改善箇所説明図

尾灯／制動灯
ソケット部アッシ

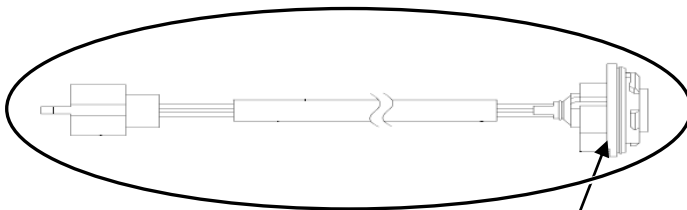
基準不適合発生箇所

尾灯と制動灯の兼用灯火において、ソケット部の製造が不適切なため、バルブ固定金具の圧入が不足しているものがある。そのため、走行時の振動で金具が抜け出し、そのままの状態で使用を続けると、金具が外れてバルブが脱落し、最悪の場合、尾灯と制動灯が不灯となるおそれがある。

改善の内容

全車両、尾灯と制動灯のソケット部アッシを良品と交換する。

識別：尾灯／制動灯ソケット部アッシに識別ペイントを追加する。
